建築物の安全確保のための体制の整備事業

構造設計者向け留意事項作成等事業

報告書

一般財団法人日本建築防災協会

図 1 伏図

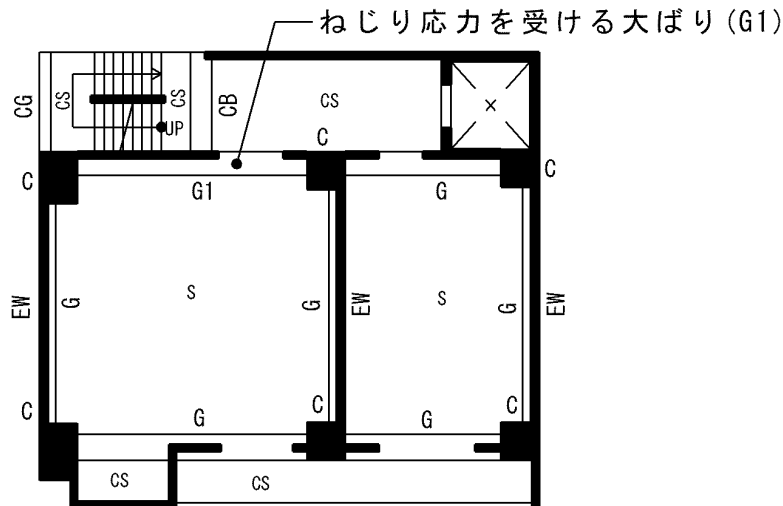
本件は RC 造において、一次設計でねじり応力を受ける大ばり腹筋を補強筋として使用する場合の柱への定着長さの課題である。以下、伏図に示す RC 造建築物を事例として示す。図 1 の伏図に示す大ばり G1 は直交する片持ちばり (CB) によりねじり応力を受け、G1 ばりがそれに抵抗できなければ釣合い条件が満足されない。このため構造計算書においてねじり応力の検討が行われており、この検討結果に基づき大ばり断面に 6-D19 の腹筋が配されている。

本事例の配筋標準図では、腹筋の柱への定着長は 15d、ねじれを受けるはりの腹筋の柱への定着長さは特記によるとされているが、この大ばりはねじれを受けるにもかかわらず、腹筋の柱への定着長さは特記されていなかった。

日本建築学会の「鉄筋コンクリート造配筋指針・同解説 (2021 年版)」では、はりの腹筋の柱等への定着長は 30mm 程度とされ、本事例の配筋標準図では腹筋の定着長は 15d (d: 腹筋の径) であり、ねじれを受ける補強筋に作用している応力を伝達するには短い定着長仕様となっている。従って、本事例の大ばりのように一次設計におけるねじれに伴う応力を腹筋に負担させる場合には、構造図にその応力に応じて必要な腹筋の定着長を特記する必要がある。

図 1 基礎伏図

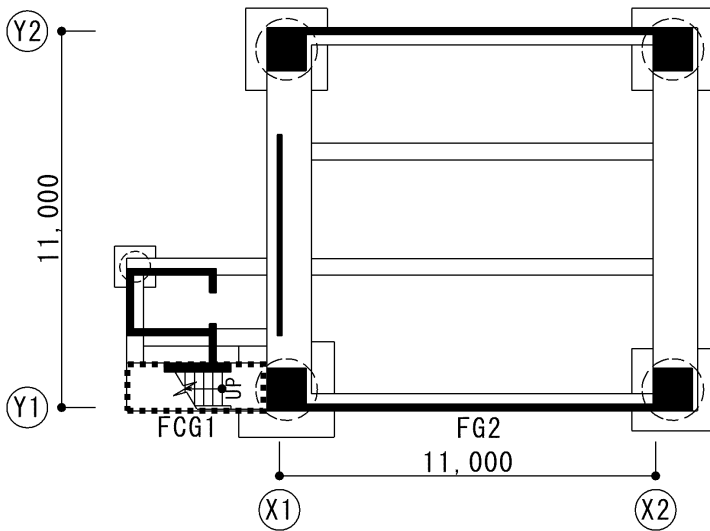
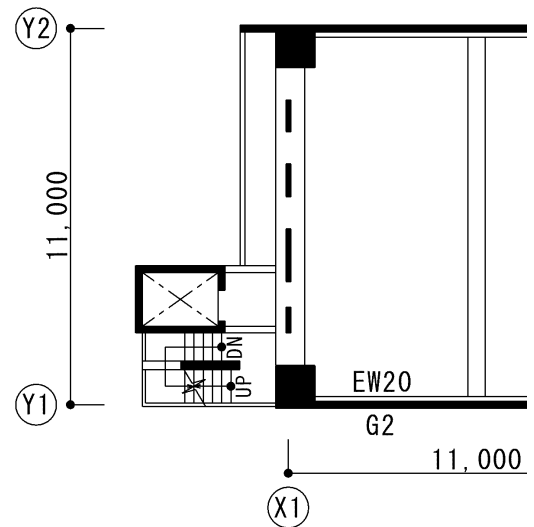
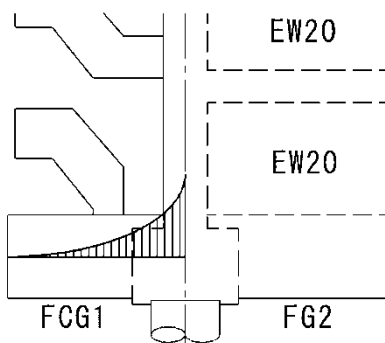
本件は、耐力壁から持ち出した片持ちばりの元端長期曲げ応力処理に一次設計を適用する場合の課題である。以下、図 1～4 に示す中高層の RC 造建築物を事例として示す。屋外階段の重量を全て支持するはり幅の大きい片持ち基礎ばり FCG1 の固定端の上端筋 (27-D35) に対して、FCG1 と連続する FG2 ははり幅が小さく配筋 (4-D35) は非常に少なくなっているが、壁付ばりのために断面算定を省略されていた。

片持ち基礎ばり固定端に生じる応力が、取合う柱および耐力壁下の基礎ばりにどのように伝達されていくのかの検討が示されておらず、応力の処理の検討が不十分である。

片持ちばりの固定端応力は、接続する部材でその応力を処理する必要がある。

取り合う部材の幅やせいが大きく異なる場合には、その取り合い部の局所的な部分でも応力が伝達できているかの検討が必要である。

図1 軸組図

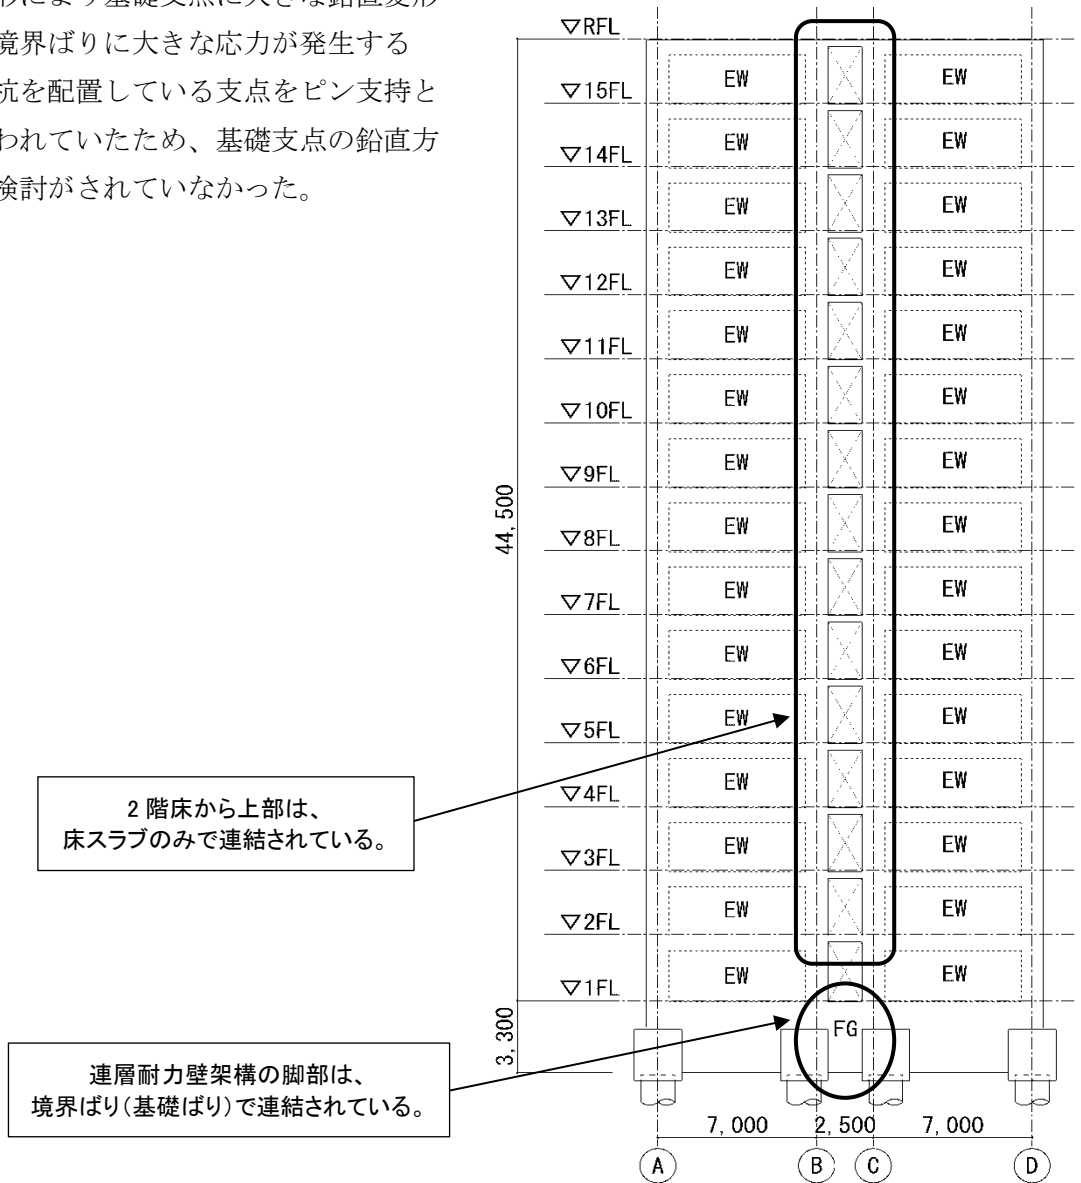
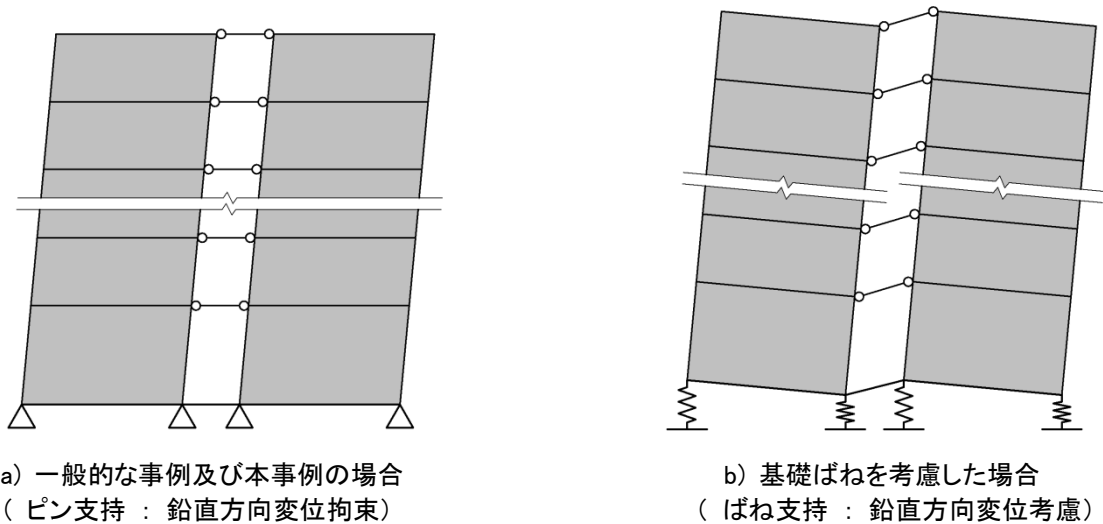
図1に示すように連層耐力壁架構（耐力壁高さ／耐力壁幅が4を超える架構）の2構面が境界ばり（基礎ばり）と2階床から上部のスラブ（ $t=300$ ）で連結された構造形式となっている。

地盤（杭）の変形により基礎支点に大きな鉛直変形が生じる場合には境界ばりに大きな応力が発生するが、本事例では、杭を配置している支点をピン支持としたモデル化が行われていたため、基礎支点の鉛直方向変位を考慮した検討がされていなかった。

曲げ降伏が先行するような一般的なラーメン架構の設計においては、地盤ばねを考慮せずに構造計算を行っても部材応力への影響は少ないと思われるが、本事例の場合は、左右の連層耐力壁架構の間に 2.5m の短スパン架構が挟まれた架構形状で、地盤ばねを考慮した場合の境界ばりの応力は大きく変化することが明らかであることから、一次設計時における応力解析においては、耐力壁の脚部に杭の変形を考慮するモデル化などによる別途検討が必要である。

図1 軸組図

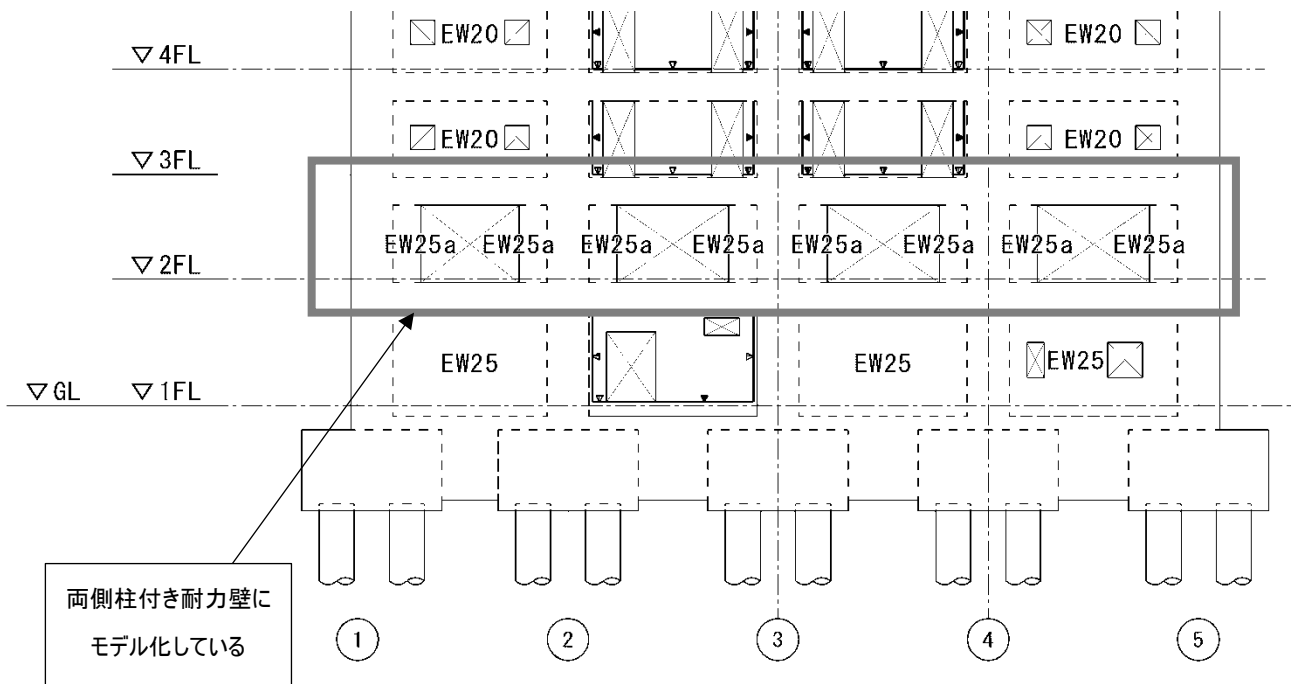
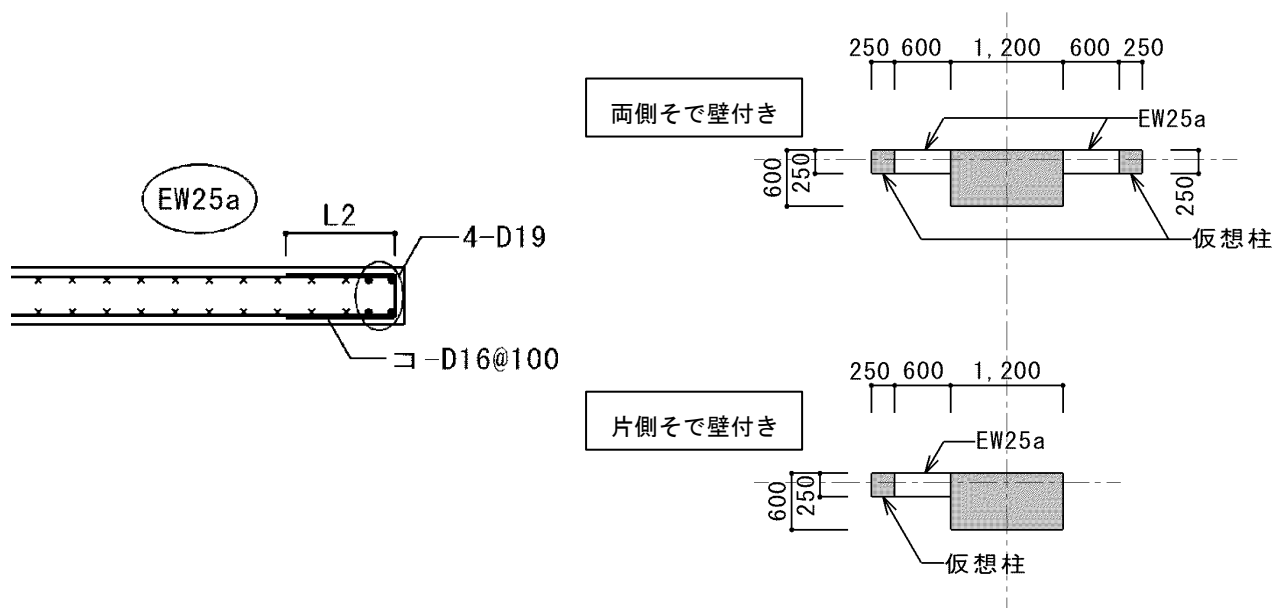
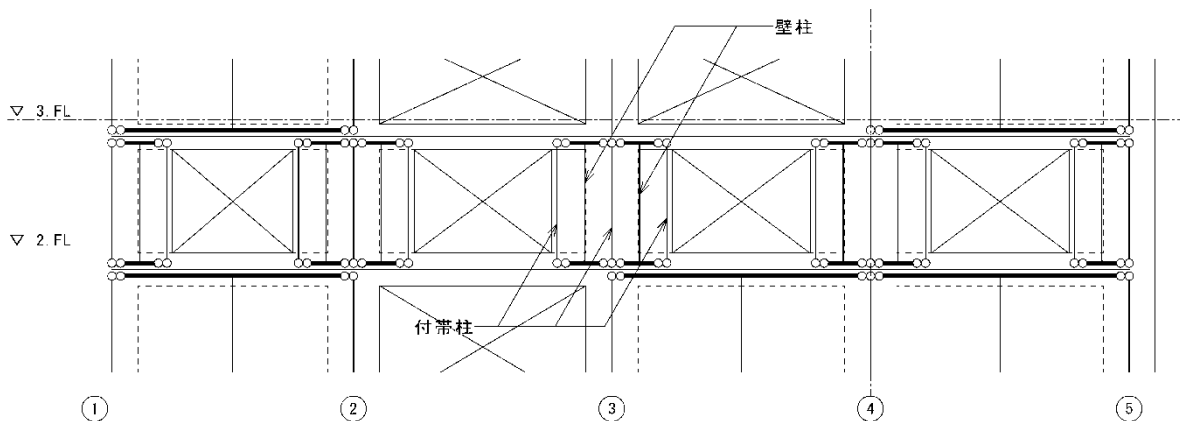
本事例では、図1に示すそで壁形状となっている2階の壁（EW25a）を一貫計算プログラムに入力する際に、そで壁端部の開口補強筋を柱主筋と見なした図2に示す仮想柱（250mm角）を配置して、両側柱付き耐力壁としてモデル化している。

そで壁端部を仮想柱として入力した結果、そで壁付き柱は図3のように端部に付帯柱を持つエレメント置換された壁（両側そで壁付きの部分は隣接した2枚の壁）としてモデル化されているが、そで壁の端部は一貫計算プログラム内で耐力壁の付帯柱として認識され、かつ、耐力壁付きの付帯柱の断面検討は省略する計算指定がなされているため、一次設計時のそで壁付き柱の曲げに対する断面検討が行われていなかった。

一貫計算プログラムでは両側柱付き耐力壁の付帯柱の断面検定（圧縮、引張）を省略することがあるが、本事例のようにそで壁端部を仮想柱とした場合や断面が小さい間柱を配置して両側柱付き耐力壁にモデル化した場合などは、それらの部材が断面検定値を満足していない可能性もあるので留意が必要である。

そで壁付き柱のモデル化については、本事例のような両側柱付き耐力壁とする場合や、そで壁によるはりの剛域を考慮する場合（そで壁の剛性評価方法にも複数ある）など色々なモデル化が考えられるため、設計者は建物に想定されるメカニズム（場合によっては複数）に応じて、設計方針を構造計算書に明記した上で検討を行う必要がある。

図1 基準階伏図

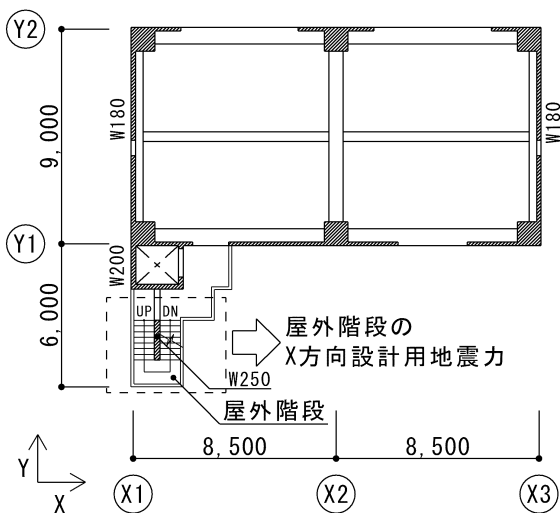
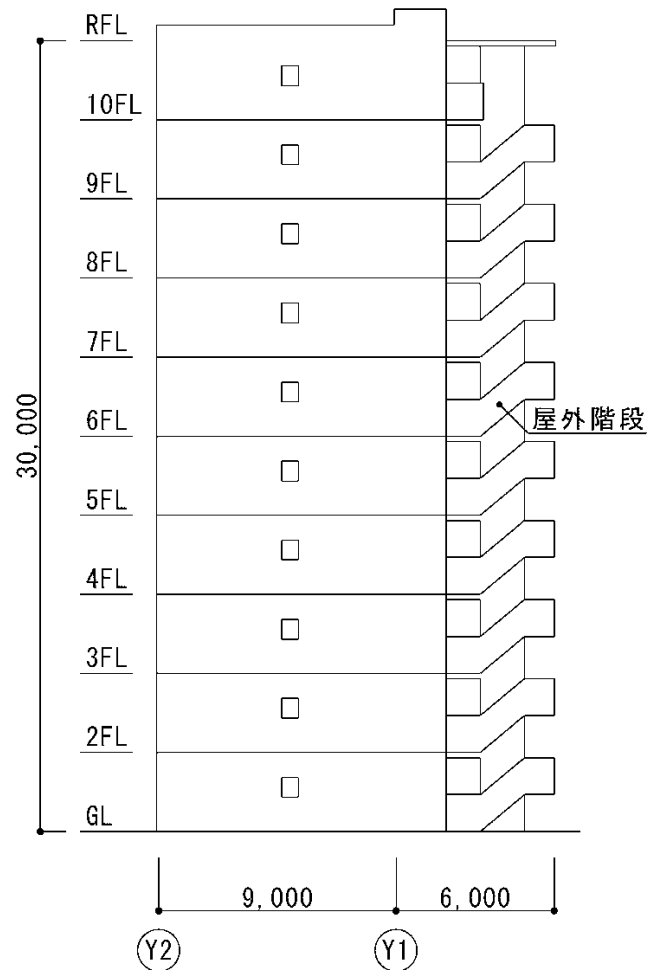
本事例では図1、図2に示すように、主体構造部分から、エレベーターコアとRC造の屋外階段がY方向に6m突出しており、階段部分に作用する地震時の水平力は主体構造部分に負担させ、鉛直荷重については厚さ250mmの壁と場所打ちコンクリート杭で支持している。一方、屋外階段のような大きく突出する部分に作用する水平力については、局部震度を用いて算定する必要があるが、本事例では「各階のフロアレスポンスに応じた係数」として  $A_i$ （建築物の振動特性に応じて地震層せん断力係数の高さ方向の分布を表すものとして国土交通大臣が定める方法により算出した数値）の値を用いて、

$A_i$  は建築物の各階が剛床とみなせる時に、各階に作用する層せん断力の算定に用いる数値であり、本事例の階段のように局部的に振動が増幅する部分の地震力の算出に用いることは適切でない。

大きく突出する部分に作用する水平力は、平成 19 年国土交通省告示第 594 号第 2 第三号ハに基づき局部震度として  $1.0Z$  以上 ( $Z$  : 令第 88 条に規定する地震地域係数) を用いて算定する必要がある。屋外階段等の各部の取付け高さに応じてフロアレスポンスを求め数値を定めてもよいが、 $A_i$  をフロアレスポンスとみなすことは正しくない。

図 1 階段平面図

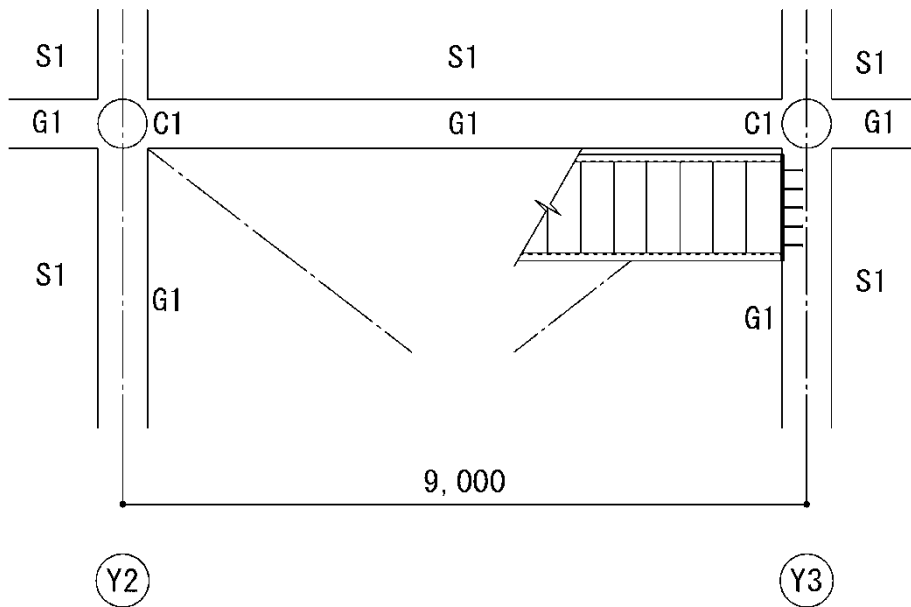
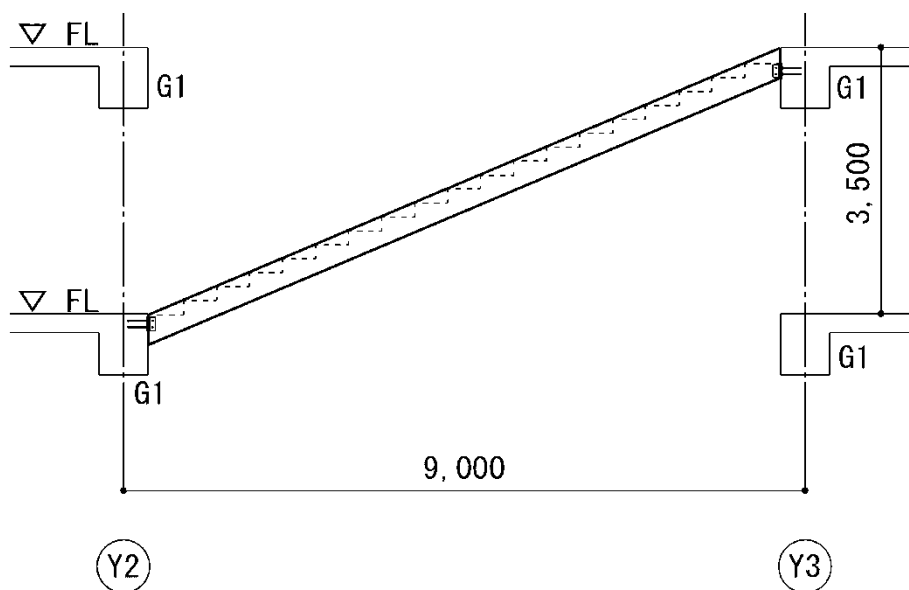
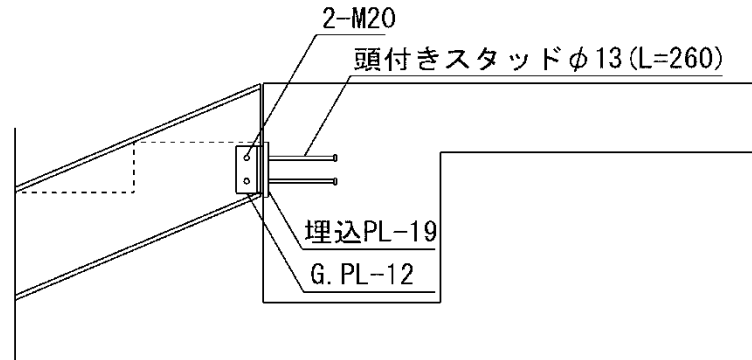
特にこのような一方向階段の接合部においては、建築物の一次設計時の層間変位により生じる高力ボルトのせん断応力あるいは頭付きスタッドの引張応力が短期許容応力を超える可能性があるが検討されていなかった。

層間変形の比較的小さい RC 造の建築物に鉄骨階段を計画する場合であっても、層間変形角への追従性を適切に考慮した接合部のディテールであることと、それによる応力の発生を考慮することが必要である。なお、鉄骨階段部分について、大地震時の安全性に対する構造躯体としての構造計算による検討を行わない場合には、エスカレーターの脱落防止の規定を参考とする等によって、大地震時にも脱落しないような措置を講ずるべきである。

図 1 1 階柱脚周りの詳細図

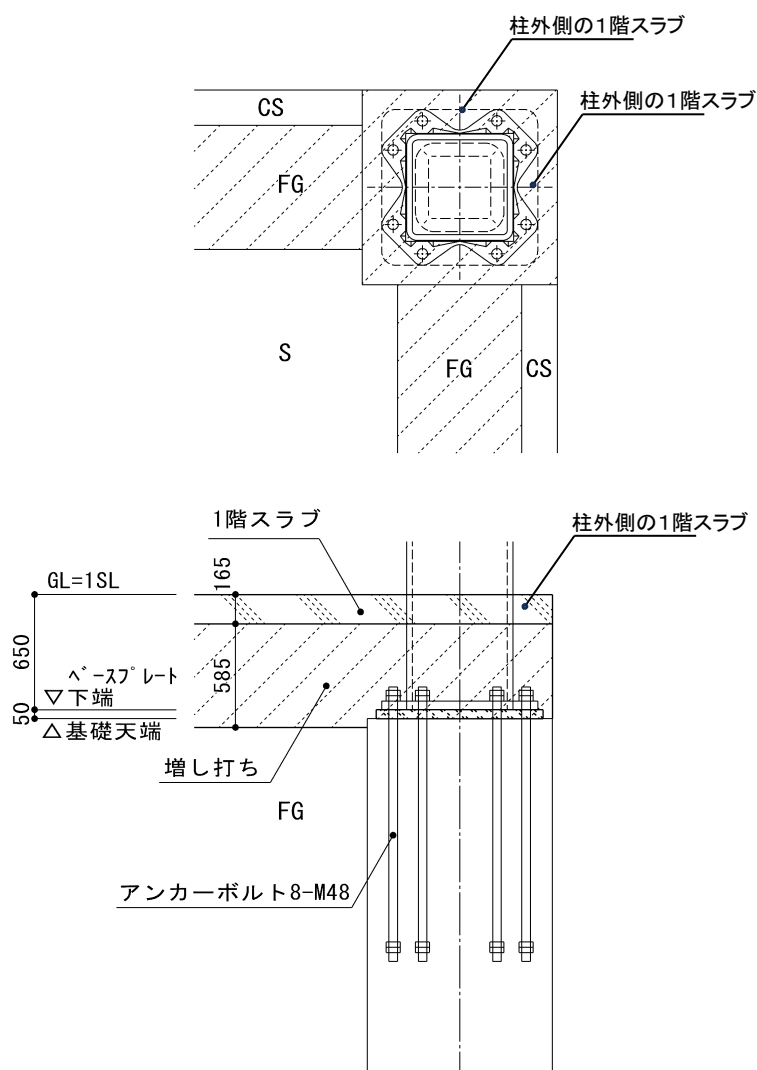
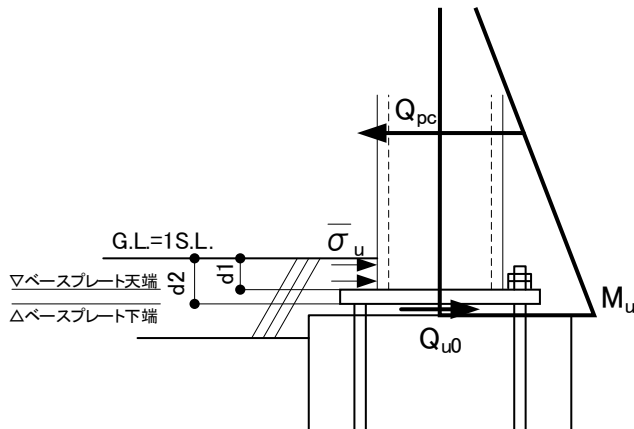
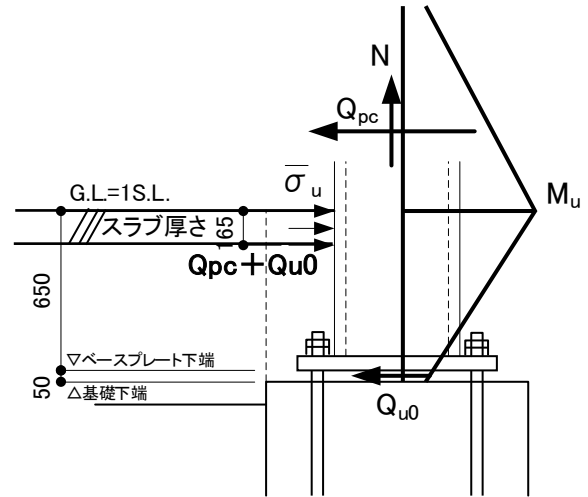
本事例では図 1 に示すように基礎ばり上に増し打ちがあるため、ベースプレート位置は 1 階のスラブより低い基礎ばり天端レベルとなっている。一次設計時及び保有水平耐力時の柱脚の応力は、図 2 のように算定していたが、本事例ではスラブがベースプレート下部から 650mm の上部に設けられているため、埋め込み柱脚と同様に図 3 のような応力状態になると考えられるが、このような応力状態での検討は行われていなかった。

図2の応力状態では柱脚部のせん断力は主にアンカーボルトが負担し、スラブには若干の支圧力が生じることとなるが、図3の応力状態ではアンカーボルトに生じるせん断力は逆向きとなり、スラブにはこれを加えた非常に大きな支圧力が生じる。

なお、建物の外周部の柱では、一般的に柱の外側にはわずかな幅のスラブしかなく、この支圧力を支持することが難しいため、柱脚の安全性については十分に確認する必要がある。

図1 基準階伏図

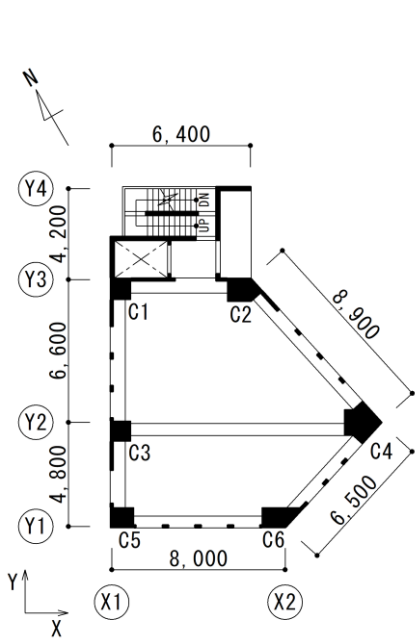
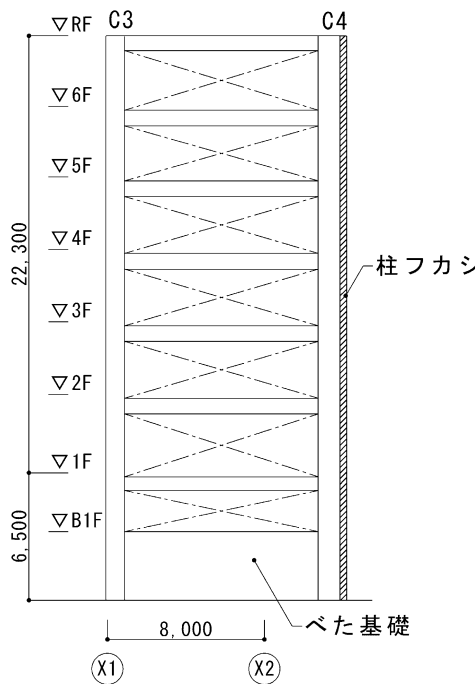
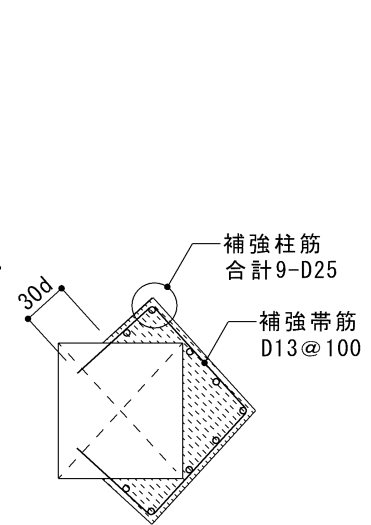
本事例は、**図1**に示すように五角形状の平面形状を有し、各階6本の柱は3本が整形断面であるが、C2柱とC6柱が台形、C4柱は**図3**に示すように、はりを取り付けるために増し打ちが配された不整形断面となっている。このC4柱にははりが両側から斜めに取付くが、この部分の配筋状況が設計図書に示されておらず、はり主筋の柱内への定着方法が不明である。

本事例の構造計算にあたっては、柱6本を1×2スパンの整形な配置に座標定義した後、X2通のC4柱とC6柱の節点を座標移動して五角形の平面形にモデル化し、X、Y方向加力の地震力に対して部材傾斜を考慮した立体解析を行い、柱・はりは部材軸方向の応力に対して適切に断面設計が行われている。しかしながら、柱に対してはりが斜めに取付くX2通の柱はり接合部は、X方向の検討においてはY方向はりの斜交を無視して接合部耐力の検討を行い、Y方向の検討においては柱に配されている増し打ちをコンピュータ入力上でそで壁としていることから、そで壁付柱として柱はり接合部の検討を省略していた。

やむを得ず異形な形状となる部分については、応力状態や鉄筋の納まりを十分に検討し、所定の性能が発揮できる詳細とし、設計図書に明示する必要がある。また、直交ばりが斜交する場合の柱はり接合部の終局強度の検討方法は2020年版建築物の構造関係技術基準解説書に示されていないので、どの様な方針で検討したかを構造計算書に明示する必要がある。
